# 東海第二発電所に係る新規制基準適合性審査の視点及び確認事項

令和2年4月10日時点

原子力規制部 新基準適合性審査チーム

第 7.1.1-1 図 高圧・低圧注水機能喪失時の重大事故等対策の概略系統図 (1/3)  
(低圧代替注水系 (常設) による原子炉注水段階)

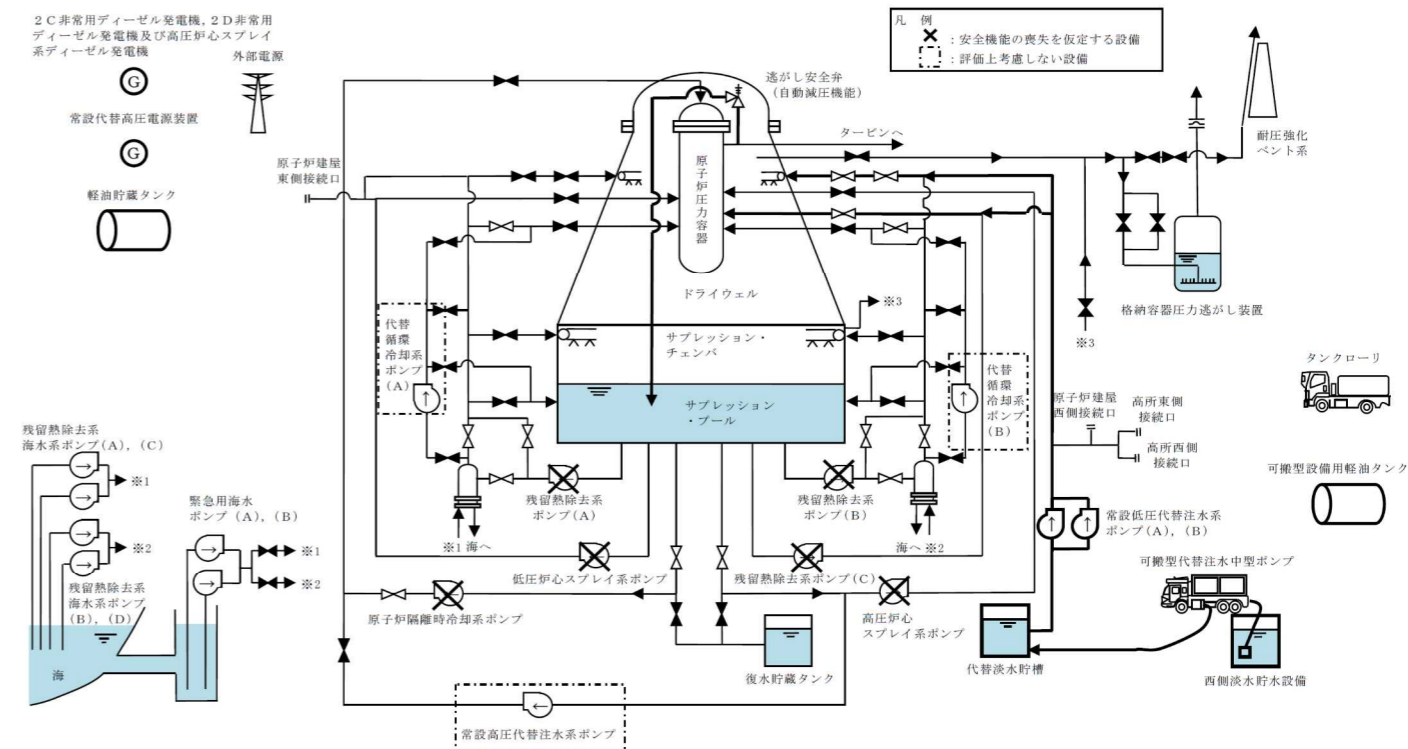
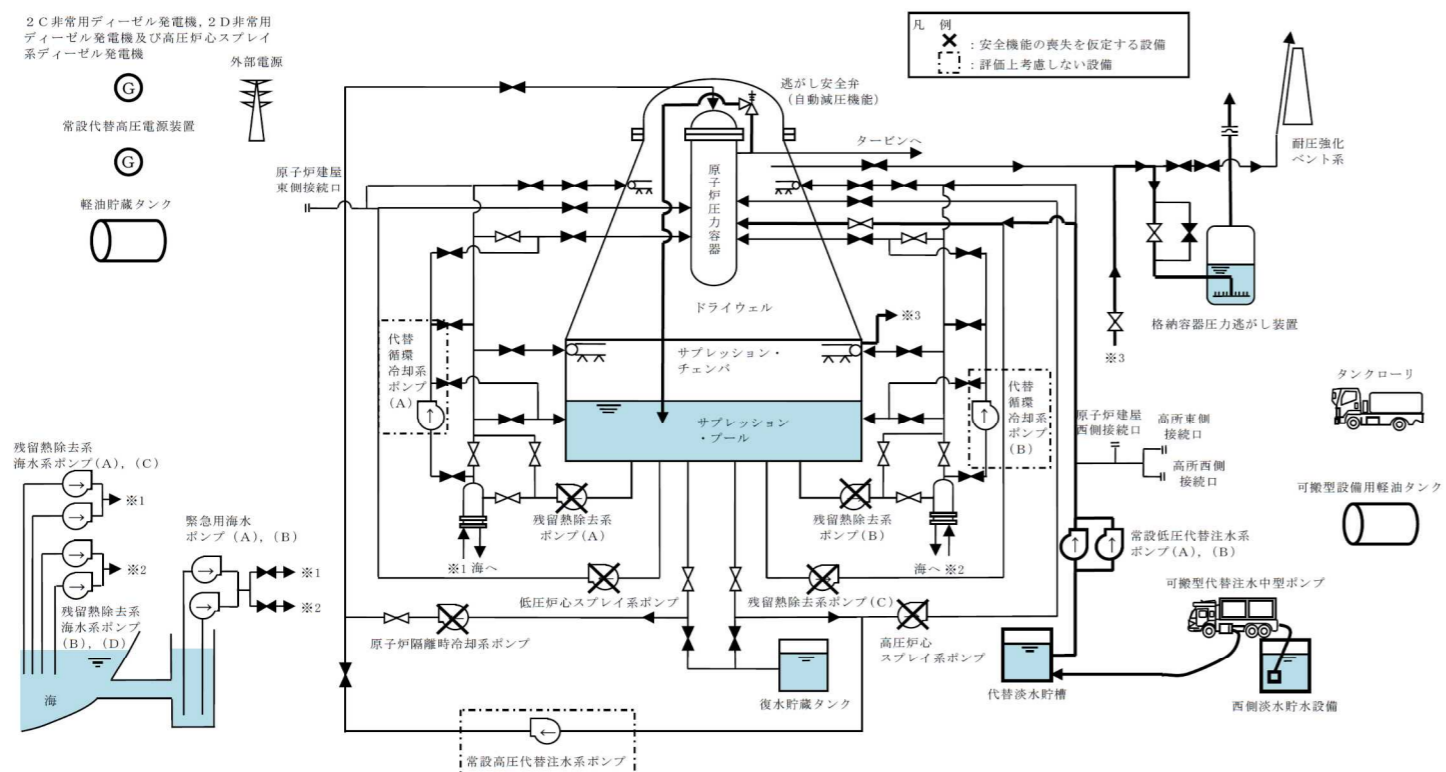
<p>(iii) 初期の炉心防止対策により、炉心の著しい損傷を防止できていることを確認する。</p>	<p>(iii) 上記 (ii) にあるとおり、解析結果は炉心損傷防止対策の評価項目を満足していることを確認した。具体的には、第 7.1.1-4 図、第 7.1.1-5 図、第 7.1.1-6 図及び第 7.1.1-10 図にあるとおり、初期の炉心損傷防止対策である低圧代替注水系（常設）により、注水開始後水位が回復し、燃料被覆管の温度は 1200℃以下に抑えられていることから炉心の著しい損傷は防止できていることを確認した。</p> <p>また、上記 (ii) ④にあるとおり、周辺の公衆に対して著しい放射線被ばくのリスクを与えることはないことを確認した。</p> <p>具体的には、第 7.1.1-18 図及び第 7.1.1-16 図にあるとおり、格納容器ベントが約 28 時間後であり、「7.1.3.6 LOCA 時注水機能喪失」の格納容器ベント時間（事象発生から約 28 時間後）と同じであることなどにより、「7.1.3.6 LOCA 時注水機能喪失」の実効線量の評価結果を上回ることはなく、5mSv を下回り周辺の公衆に対して著しい放射線被ばくのリスクを与えることはないことを確認した。</p>
<p>(有効性評価ガイド)</p> <p>2.2.1 有効性評価の手法及び範囲</p> <p>(4) 有効性評価においては、原則として事故が収束し、原子炉が安定停止状態（高温停止状態又は低温停止状態）に導かれる時点までを評価する。（少なくとも外部支援がないものとして 7 日間評価する。ただし、7 日間より短い期間で安定状態に至った場合は、その状態を維持できることを示すこと。）</p> <p>2. 評価期間の妥当性について</p> <p>1) 評価期間は、有効性評価ガイド 2.2.1(4)を踏まえたものとなっている</p>	<p>1) (i) 安定状態になるまでの評価について、低圧代替注水系（常設）による炉心の冷却を継続し、代替格納容器スプレイ冷却系（常設）による原子炉</p>

第 7.1.3.1-1 図 全交流動力電源喪失（長期TB）時の重大事故等対策の概略系統図（1/3）  
 （原子炉隔離時冷却系による原子炉注水段階）

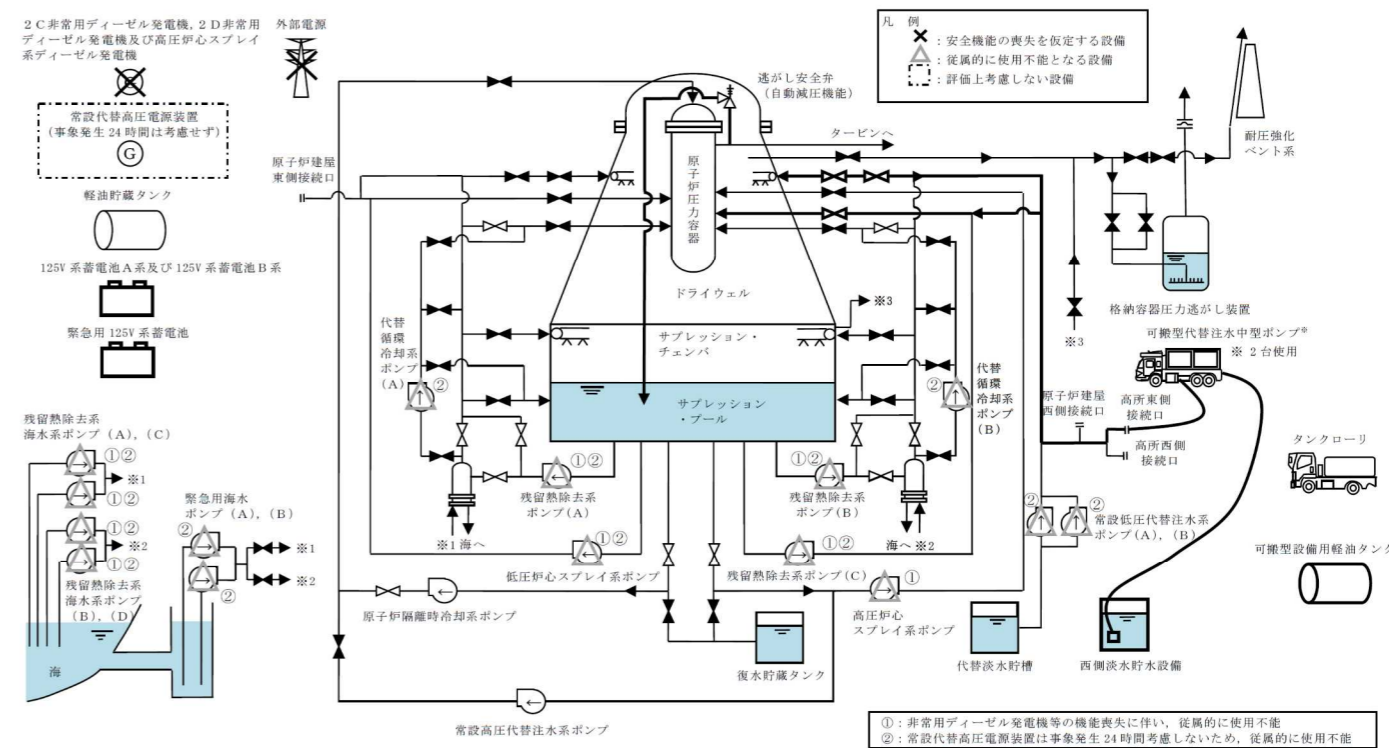
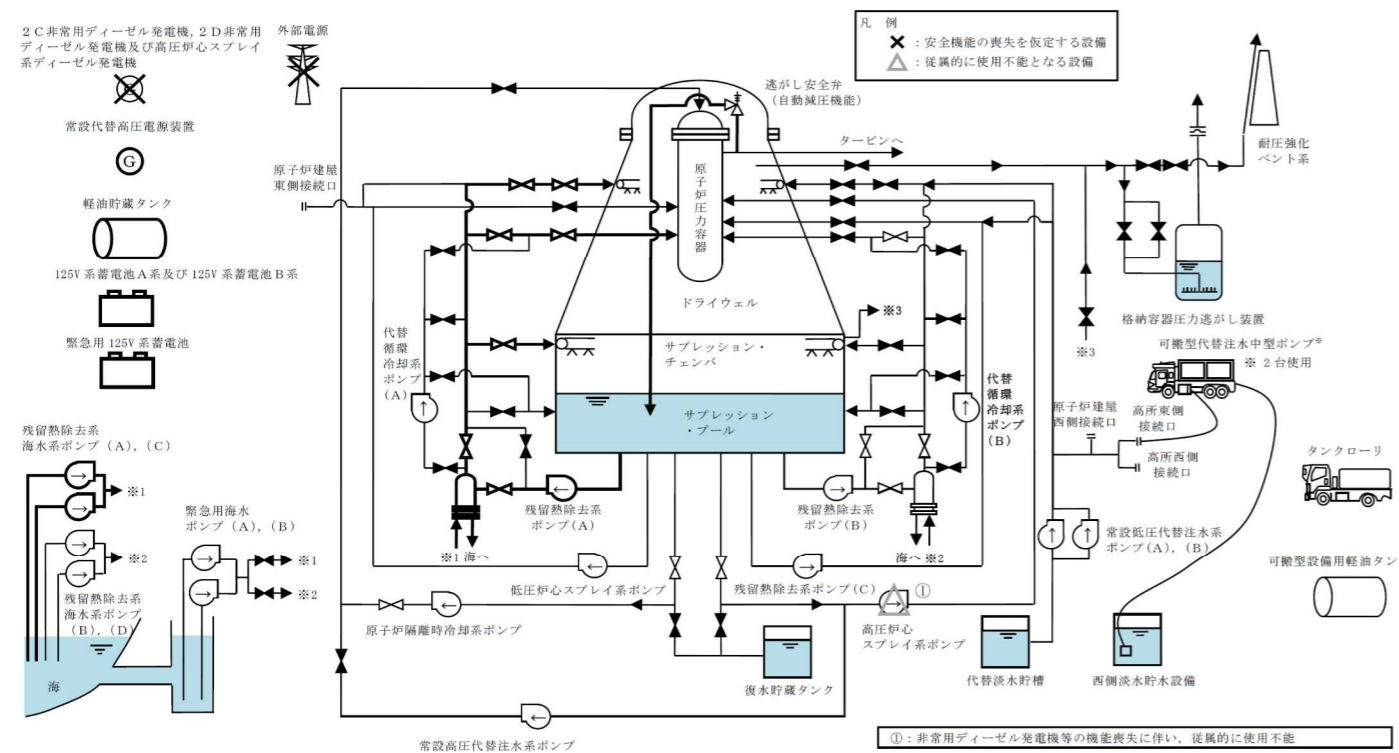
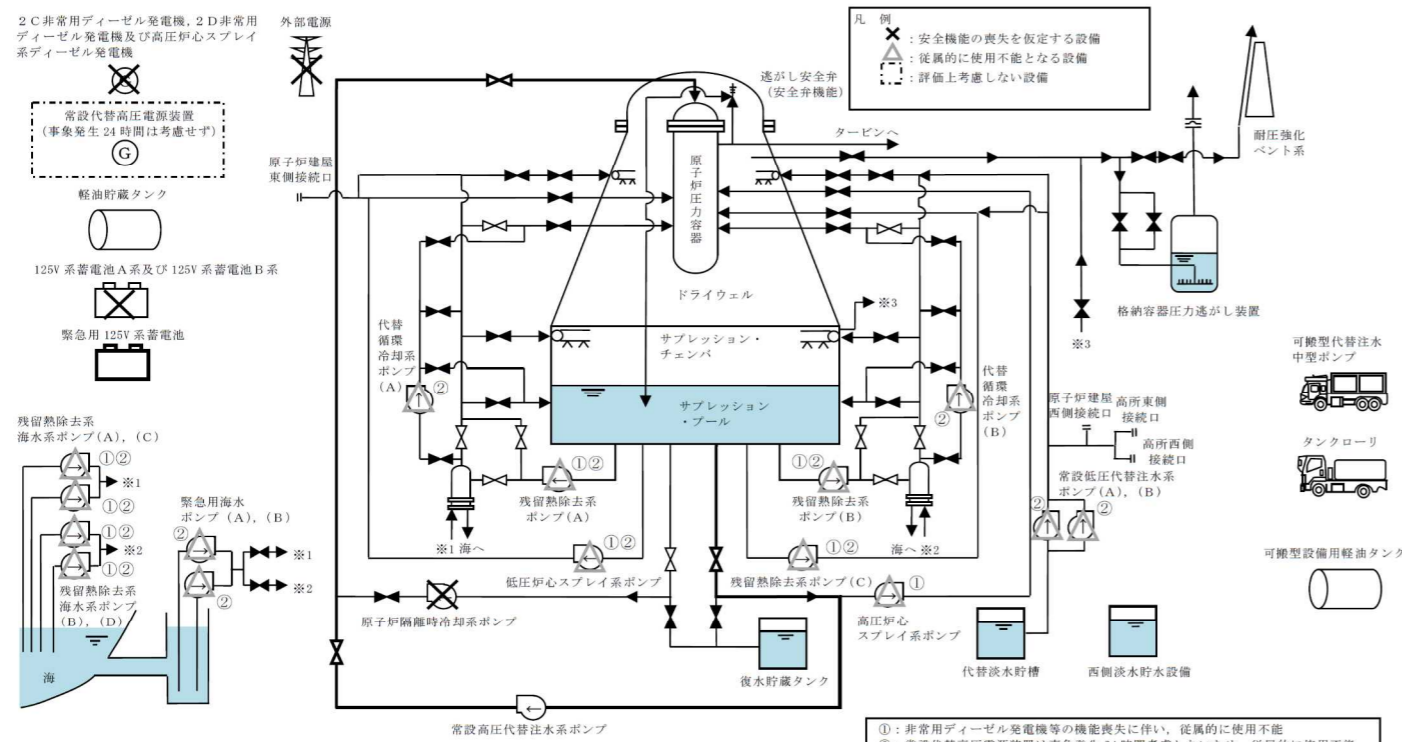
審査の視点及び確認事項	確認結果（東海第二）
<p>温度及び原子炉圧力が低下傾向となるまでは解析結果を示した上で、その後低温停止状態まで導くための対策が整備されていることを確認。</p>	<p>第 7.1.3.1-4 図及び第 7.1.3.1-10 図に示されるとおり、事象発生から 8 時間後以降、原子炉圧力及び燃料被覆管温度は低下し、炉心は安定して冷却されることを確認した。また、格納容器の安定状態については、第 7.1.3.1-13 図及び第 7.1.3.1-14 図に示されるとおり、約 24 時間後に残留熱除去系（格納容器スプレイ冷却系）による除熱を開始することで原子炉格納容器内の圧力及び温度が低下傾向になり、最高圧力及び最高温度は約 0.28MPa[gage]及び約 141°Cに抑えられることを確認した。また、残留熱除去機能を維持し除熱を行うことにより、安定状態が確立し、安定状態を維持できることを確認した。</p> <ul style="list-style-type: none"> <li>・ TBU、TBD                     <p>第 7.1.3.2-4 図及び第 7.1.3.2-10 図に示されるとおり、事象発生から 8 時間後以降、原子炉圧力及び燃料被覆管温度は低下し、炉心は安定して冷却されることを確認した。また、格納容器の安定状態については、第 7.1.3.2-13 図及び第 7.1.3.2-14 図に示されるとおり、約 24 時間後に残留熱除去系（格納容器スプレイ冷却系）による除熱を開始することで原子炉格納容器内の圧力及び温度が低下傾向になり、最高圧力及び最高温度は約 0.28MPa[gage]及び約 141°Cに抑えられることを確認した。また、残留熱除去機能を維持し除熱を行うことにより、安定状態が確立し、安定状態を維持できることを確認した。</p> </li> <li>・ TBP                     <p>第 7.1.3.4-4 図及び第 7.1.3.4-10 図に示されるとおり、事象発生から 4 時間後以降、炉心は安定して冷却されることを確認した。また、格納容器の安定状態については、第 7.1.3.4-16 図及び第 7.1.3.4-17 図に示されるとおり、約 24 時間後に残留熱除去系（格納容器スプレイ冷却系）による除熱を開始することで原子炉格納容器内の圧力及び温度が低下傾向になり、最高圧力及び最高温度は約 0.28MPa[gage]及び約 141°Cに抑えられることを確認した。また、残留熱除去機能を維持し除熱を行うことにより、安定状態が確立し、安定状態を維持できることを確認した。</p> </li> </ul>
